放射性物質分析・研究施設第1棟の 実施計画の変更について

2020年2月3日

東京電力ホールディングス株式会社
国立研究開発法人日本原子力研究開発機構

(別冊-1) 補正申請の概要

【2階】

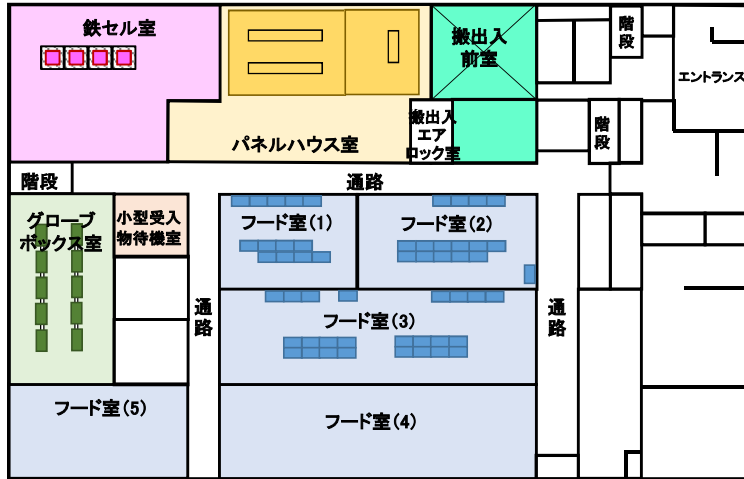
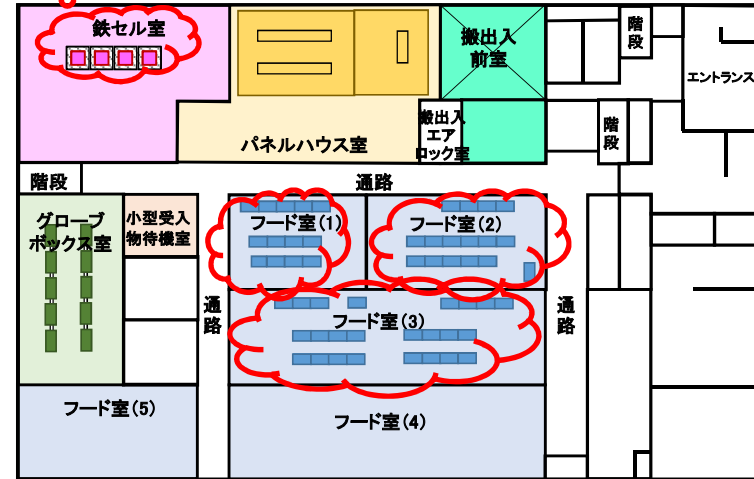
(鉄セルの配置を南側に移動)

: 機器配置変更

(参考)①液体廃棄物の払出し場所の変更(1/2)

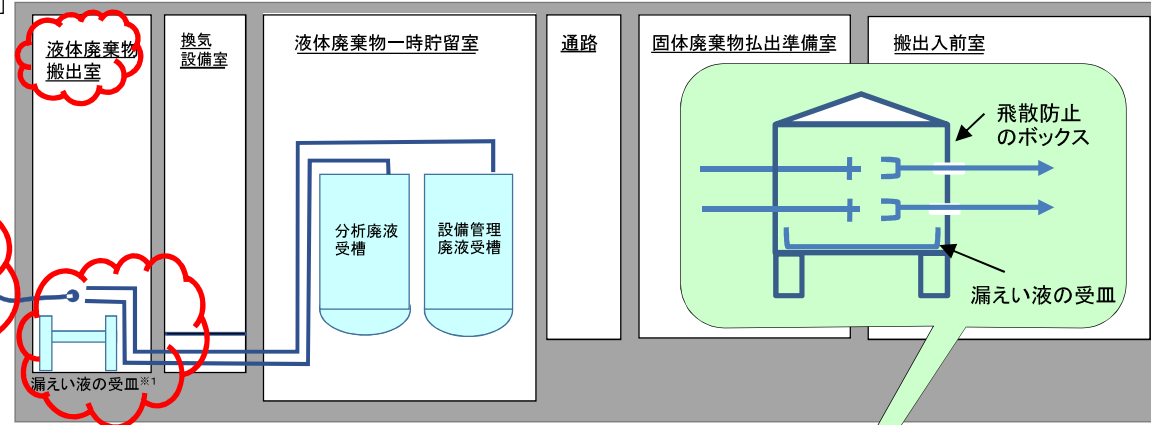
汚染物の撤去並びに表土の除去、天地反転による除染作業を行った結果、第1棟建設用地を含む周辺エリアが $2.5 \mu\text{Sv/h}$ 以下となり、周辺環境が改善されたことから、屋外から屋内(搬出入前室)への汚染の持ち込みリスクは低減した。このため、液体廃棄物の払出し作業におけるタンクローリーの駐車・吸引場所を屋外から屋内(搬出入前室)に変更し、払出し作業における環境(屋外)への放射性物質の漏えいリスクを低減することとした。これに伴い、払出し作業場所であった「液体廃棄物搬出室」の名称を「液体廃棄物予備室」に変更する。合わせて、主要廃棄物フロー図を変更する。

なお、払出し配管の配置が変更となるが、配管仕様及び耐震性評価に変更はない。

液体廃棄物の払出し場所の変更

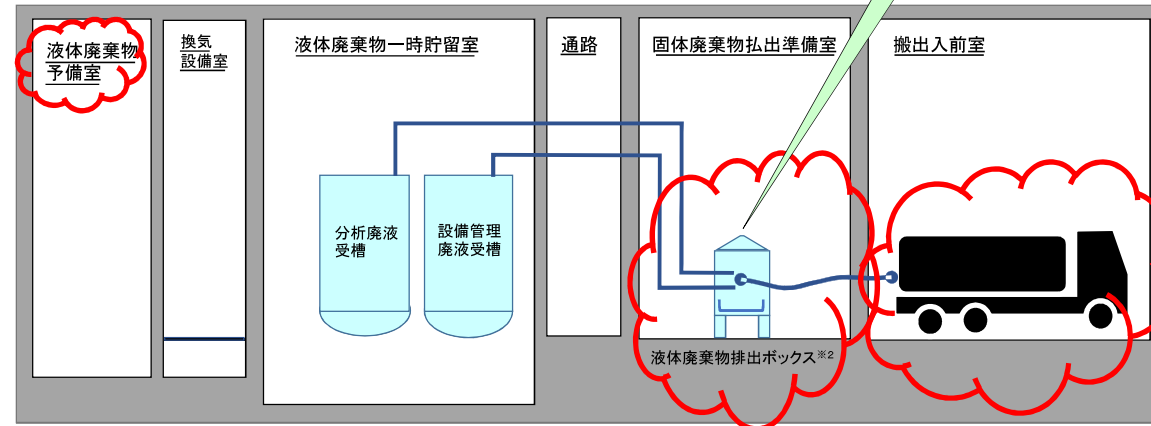
- タンクローリーを屋外に駐車し、液体廃棄物搬出室で液送用のホースを接続

- タンクローリーを搬出入前室に駐車し固体廃棄物払出準備室で液送用ホースを接続

液移送用のホースの接続作業室が「液体廃棄物搬出室」から「固体廃棄物払出準備室」に変更になるが、いずれも建屋内であり、汚染、漏えい防止の考え方に変更はない。更にタンクローリーを屋内に入れること(漏えい拡大防止)、ホースの接続を負圧管理された「固体廃棄物払出準備室」で行うこと(ミスト拡散防止)により、払出し作業における環境(建屋外)への放射性物質の漏えいリスクを低減した。

鉄セルの設置概要

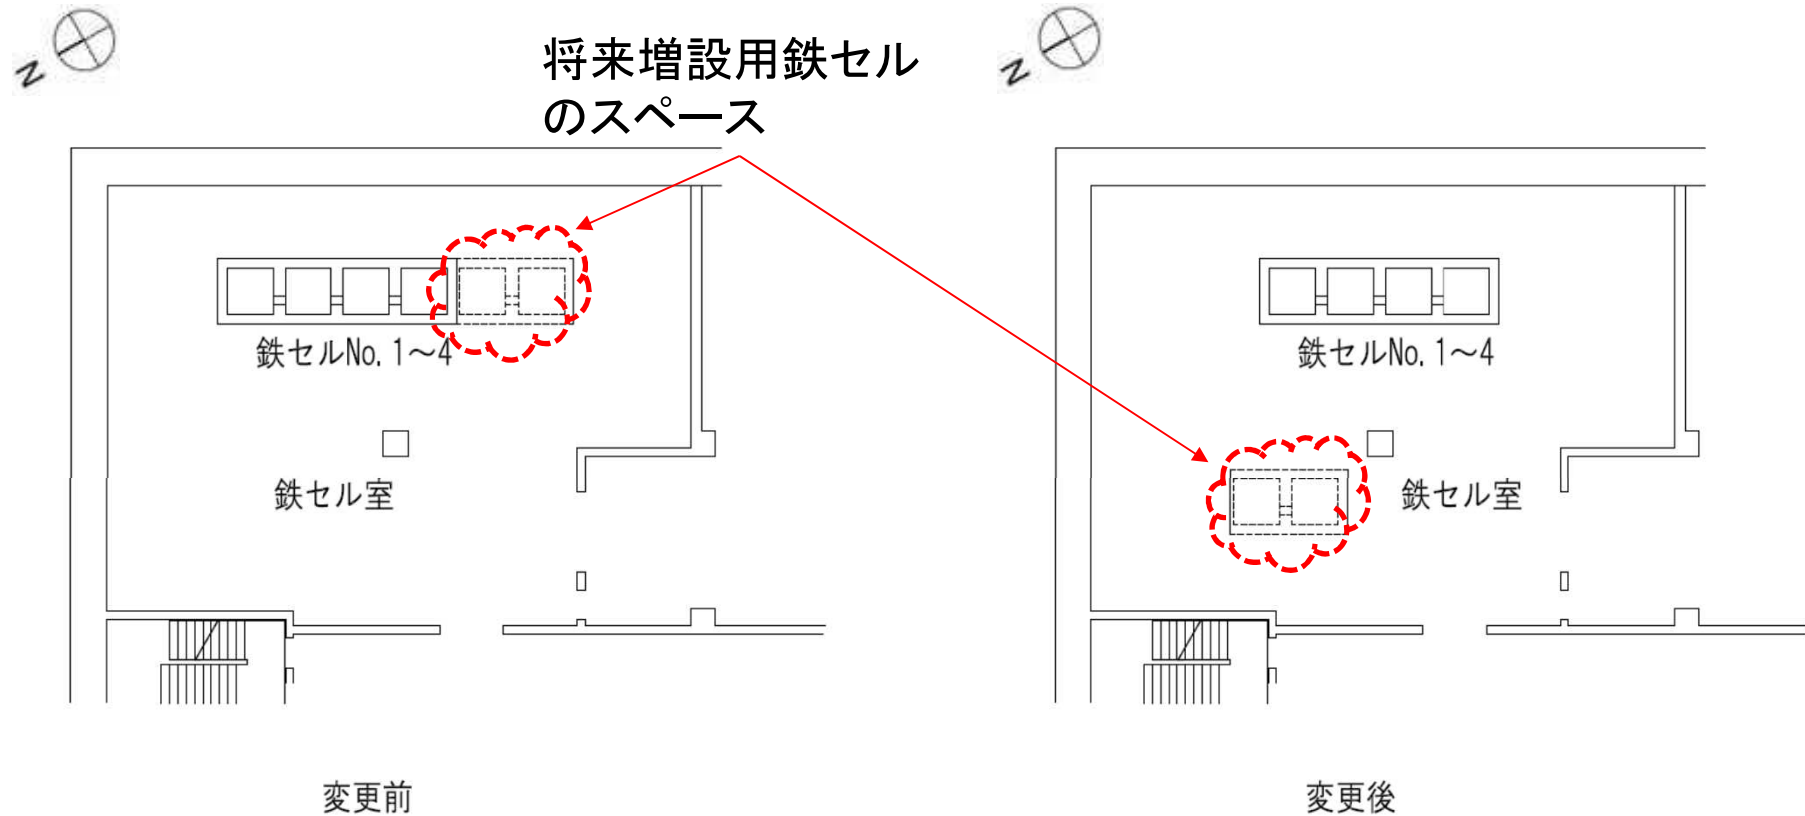
(将来増設する鉄セルのスペースを南側に確保していた)

(将来増設する鉄セルのスペースを西側に確保することとした)

鉄セルについては、将来増設用スペースを西側に変更するとともに、鉄セルの南北両側から輸送容器を接続して試料を搬入することで、作業効率を良くできるよう配置を変更した。

フードの設置概要

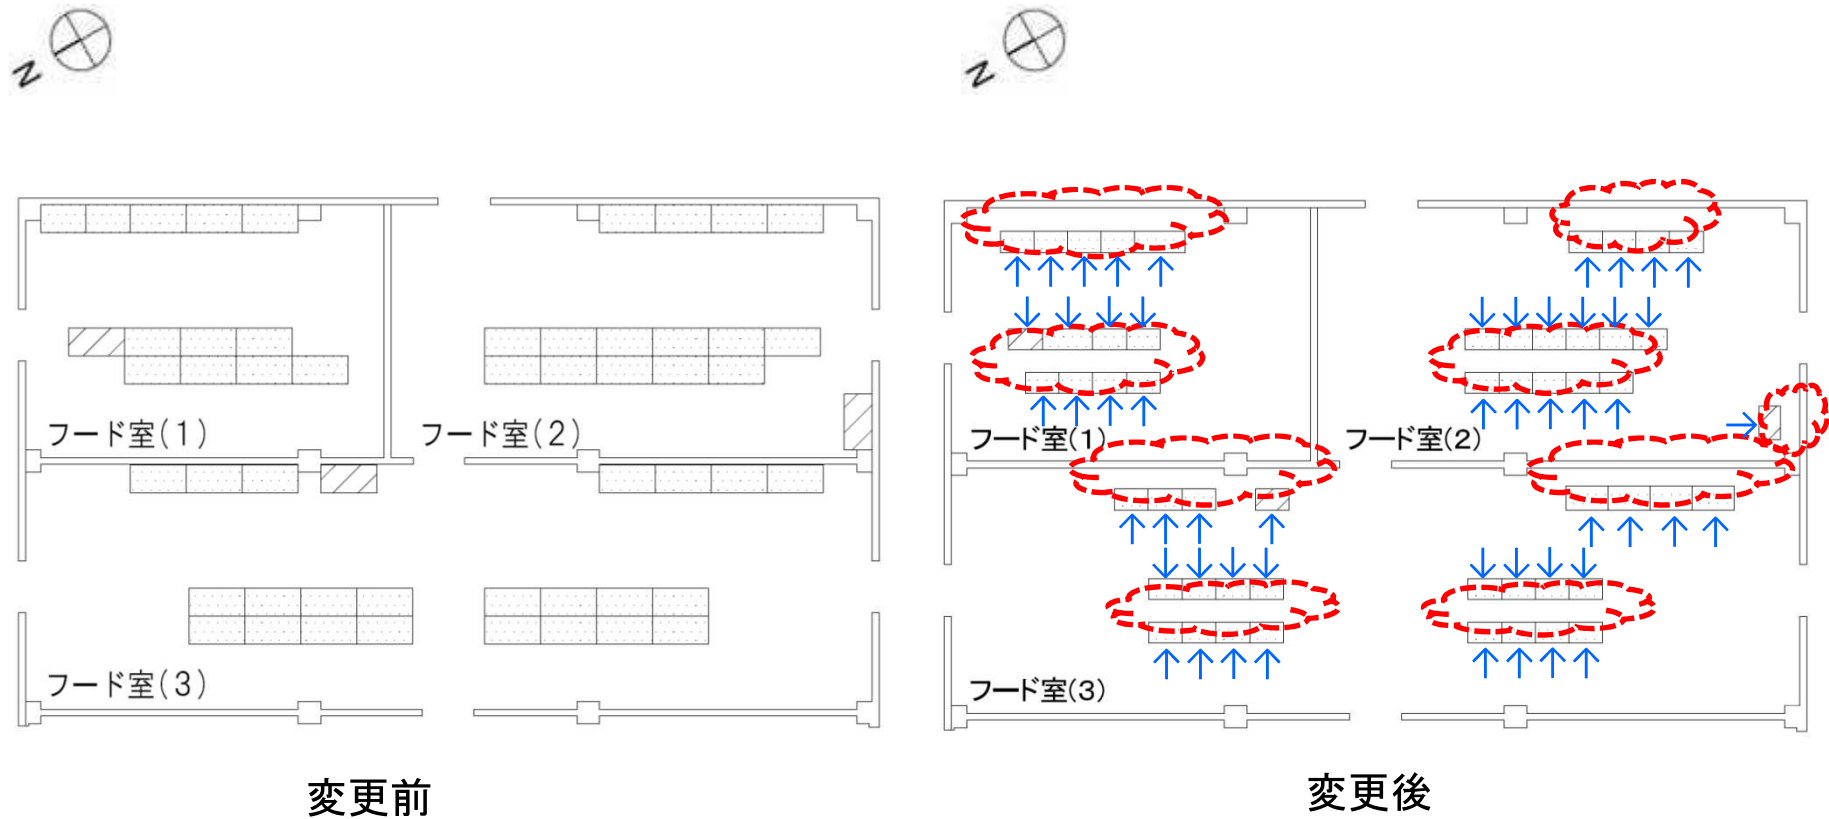
また、フードに関しては、フード背面に配管及び電線管が設置されることから壁面又は背中合わせに設置する際のフード背面にメンテナンススペースを確保することとした。

主要配管系統図(1/2)

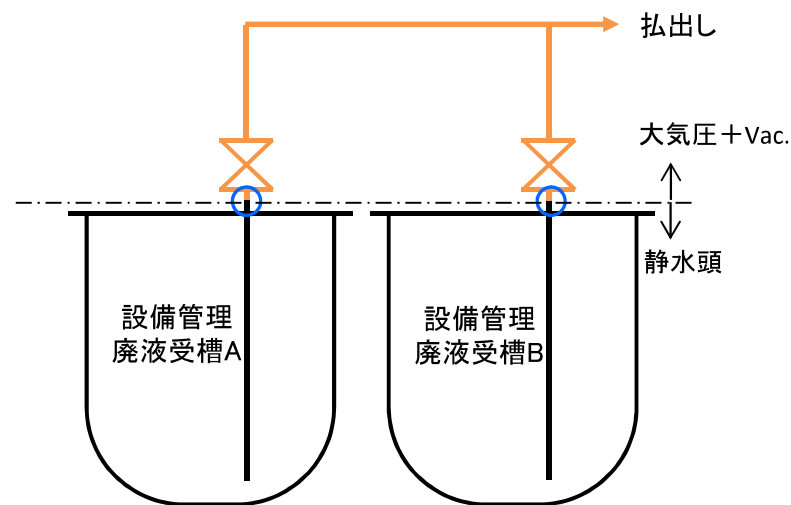
貯槽と配管の取合い部において耐圧試験を行う場合、貯槽側に閉止措置できずJSMEの規定試験圧力が掛けられない箇所があることから、耐圧代替検査方法を追記する。

第1棟の機器配置図 1階

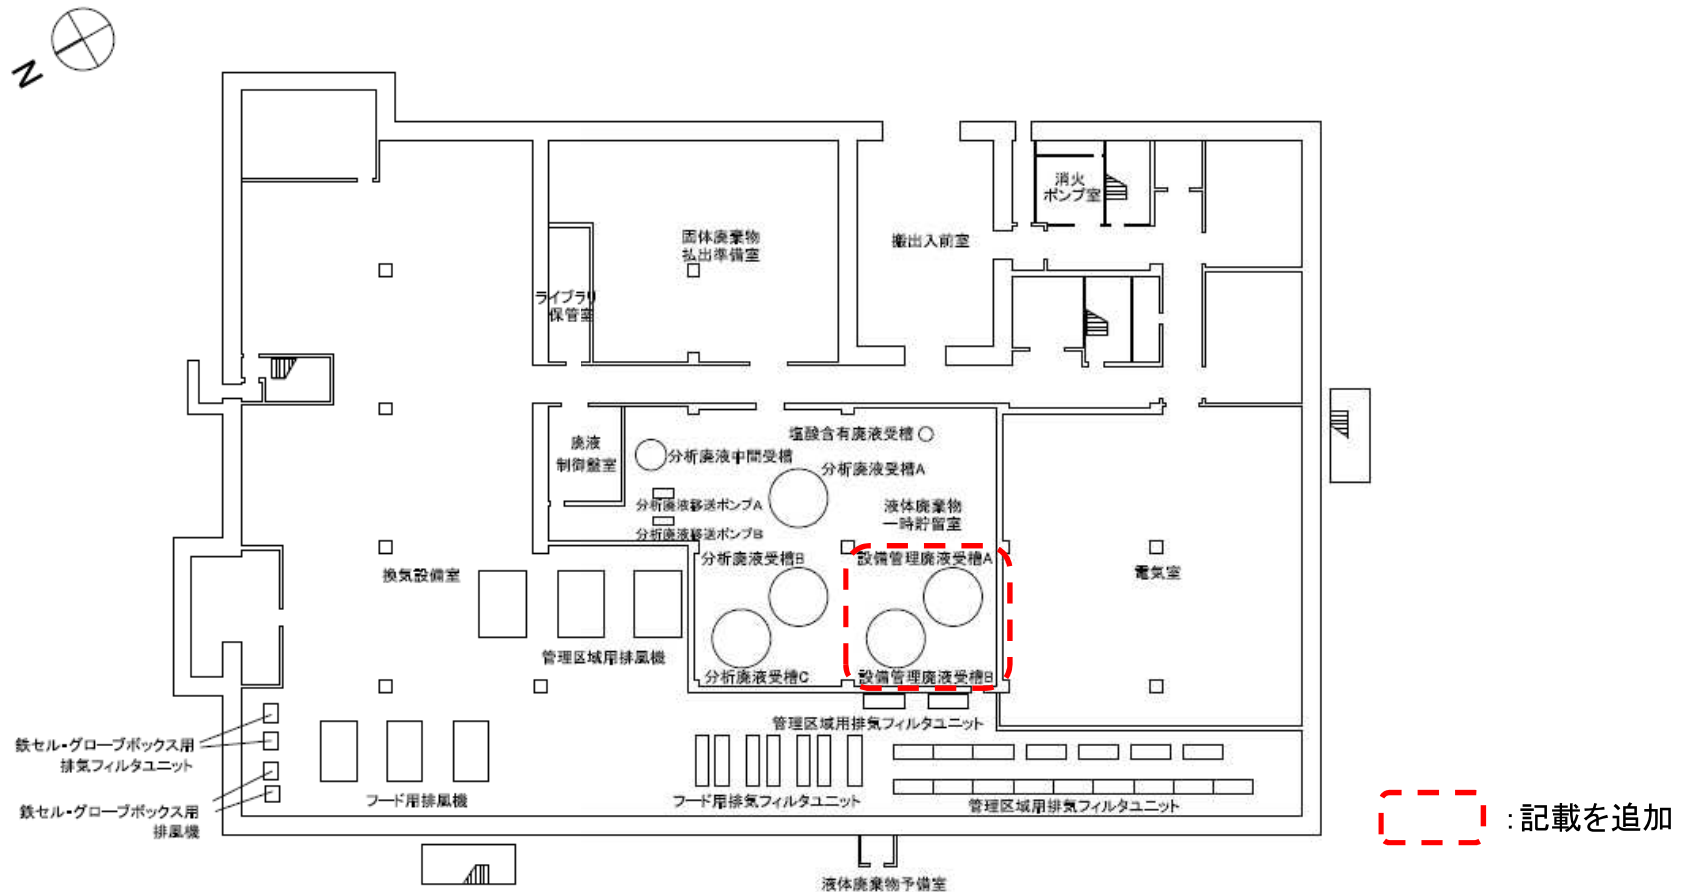
設備管理廃液受槽A, Bは, 2.41.2の基本仕様に仕様を記載するため, 機器配置図に設備管理廃液受槽A, Bを追記する。

第1棟の分析試料等フロー図 (2) 主要廃棄物フロー図

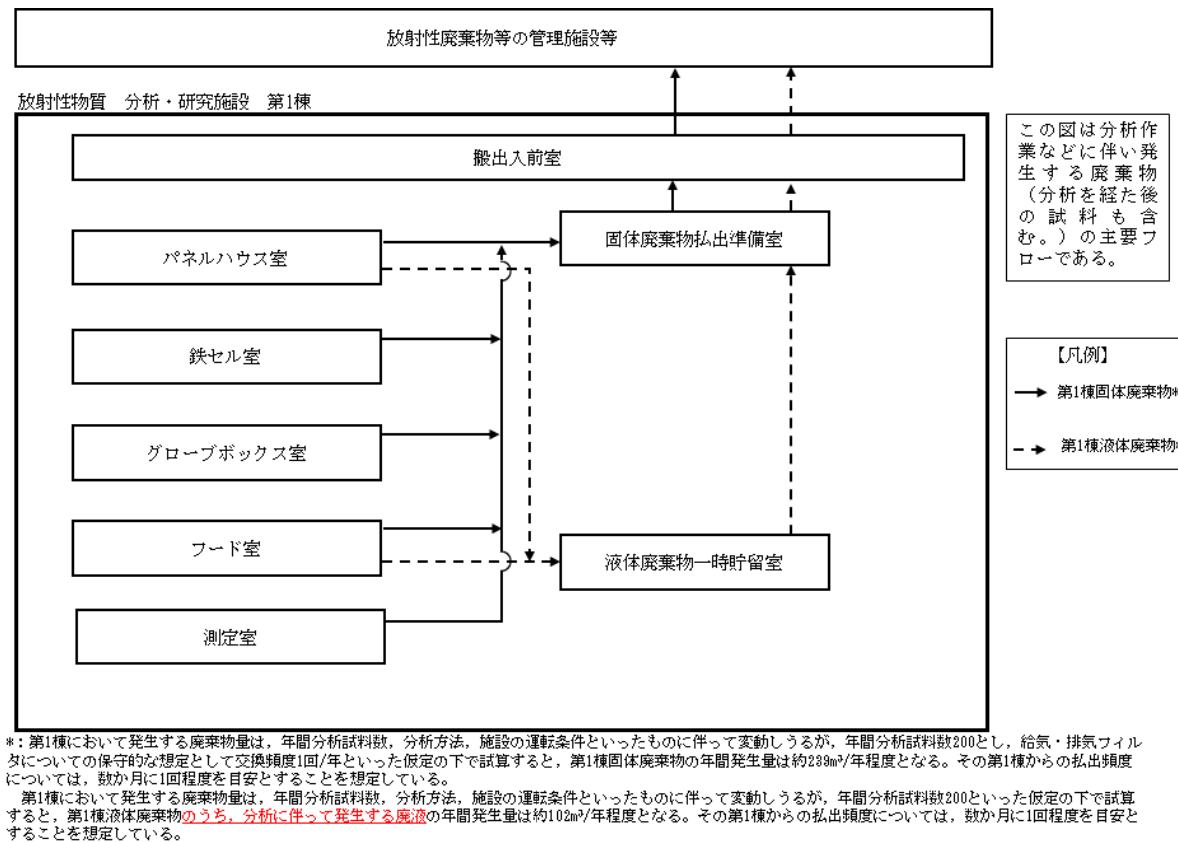
設備管理廃液は、分析に伴って発生する廃液ではないことから、主要な廃棄物とはせず、フロー図には記載しない。但し、注釈において、液体廃棄物の発生量等の記述の部分に、当該記述が“分析に伴って発生する廃液”である旨を追記する。

第1棟の液体廃棄物一時貯留設備概略系統図

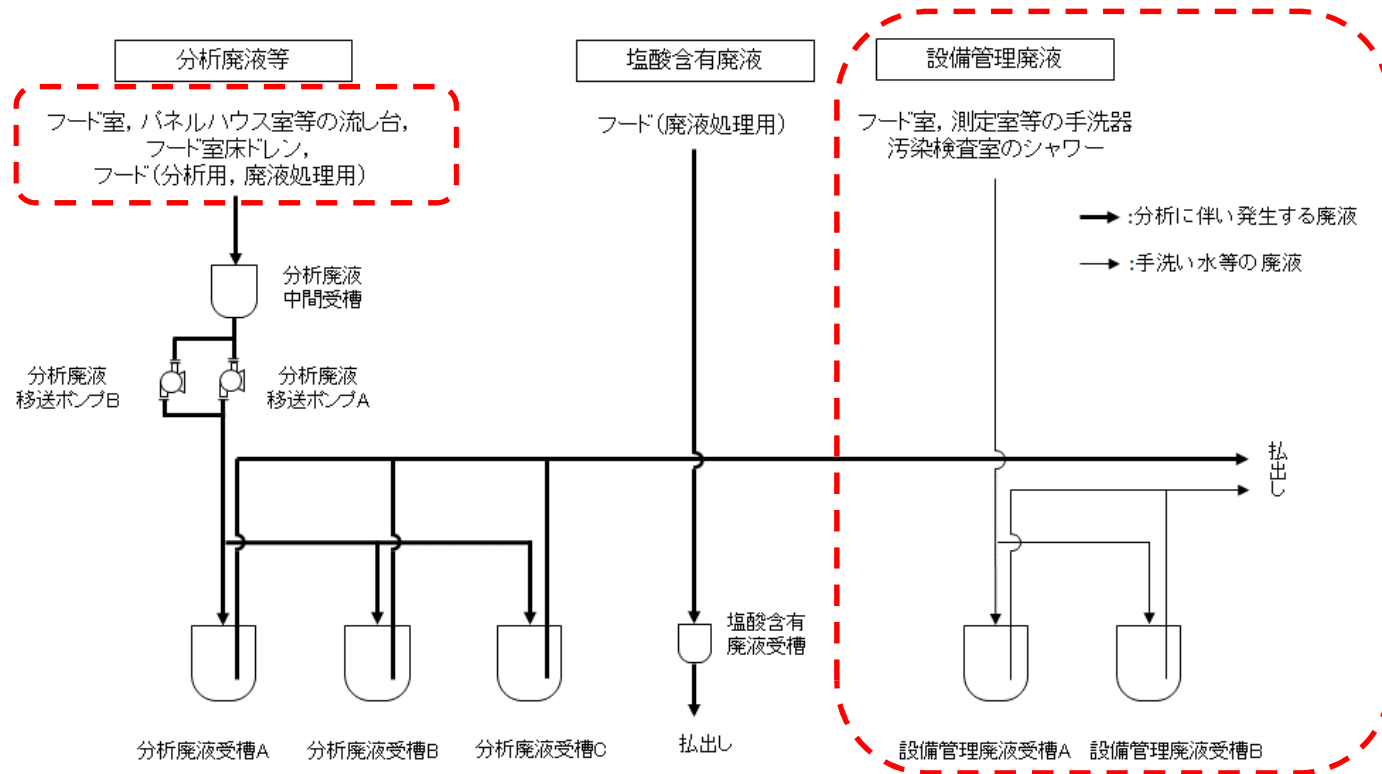
概略系統図に設備管理廃液の系統を追記する。これにより、分析に伴って発生する廃液と手洗い水等の廃液を凡例にて区分する。

なお、分析廃液等について、発生元の設備を記載するところ、室名しか記載していないものがあつたため、記載の適正化を図る。

液体廃棄物一時貯留設備 堰を明示した図

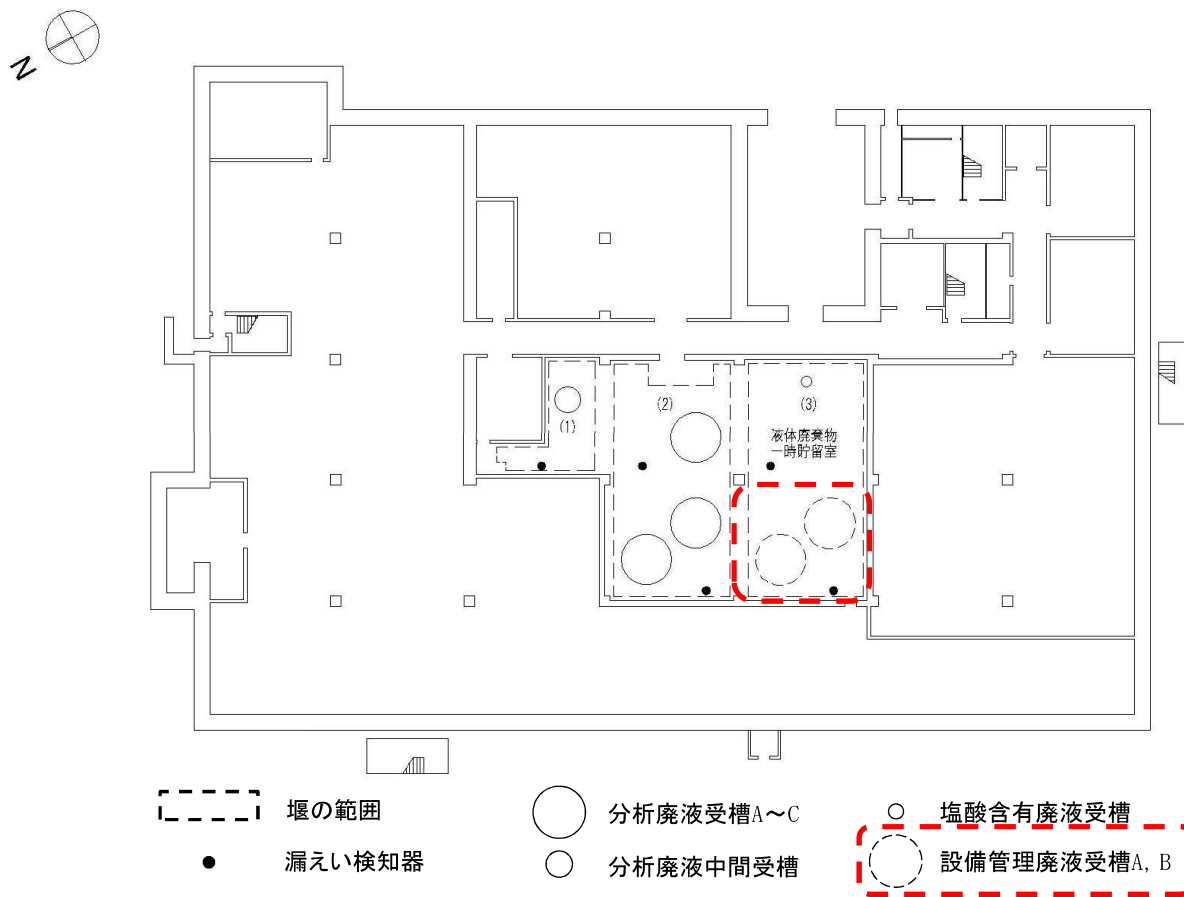
堰を明示した図において、堰(3)に設備管理廃液受槽A, Bと漏えい検知器を追記する。

6. 添付資料-9 第1棟の機器構造図

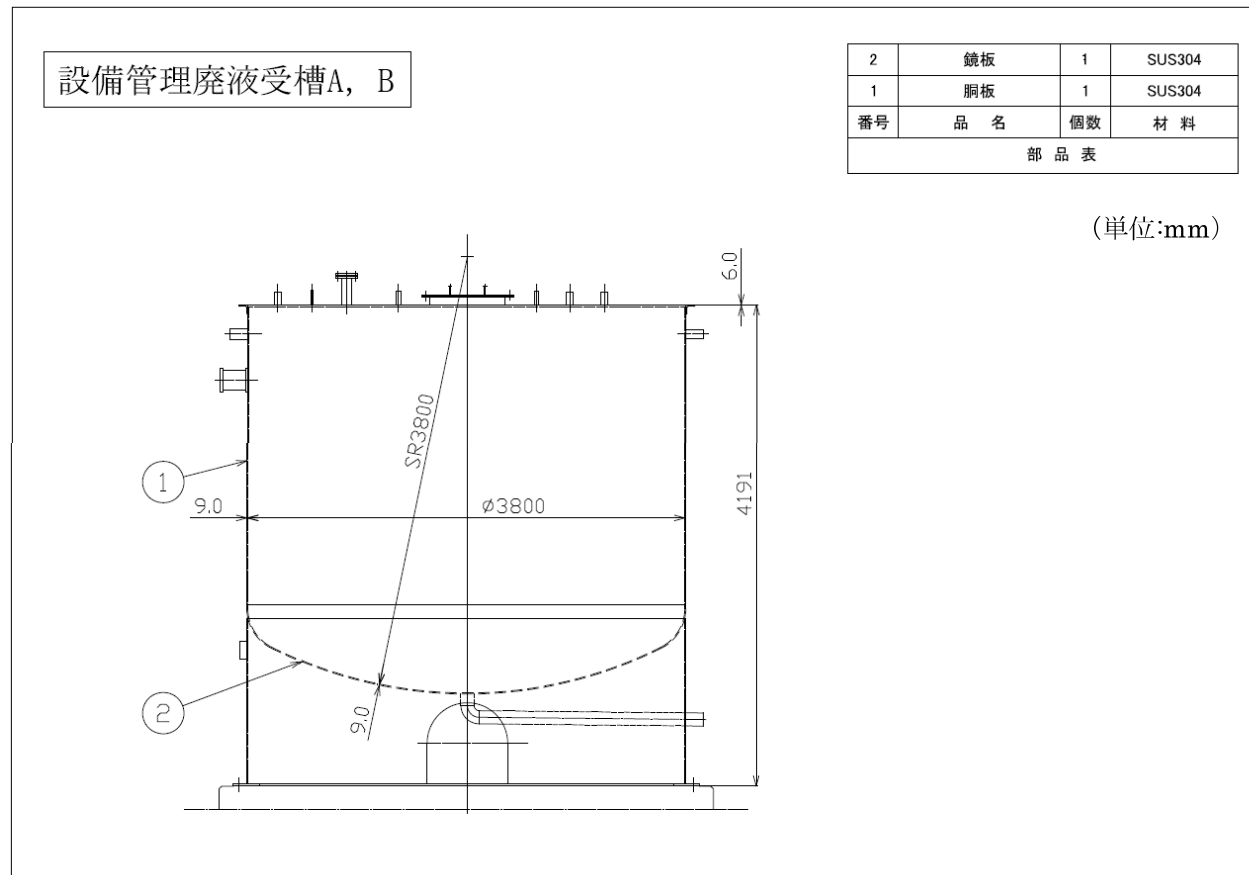
設備管理廃液受槽A, Bは, クラス3として構造強度評価を記載するため, 設備管理廃液受槽A, Bの機器構造図を追加する。
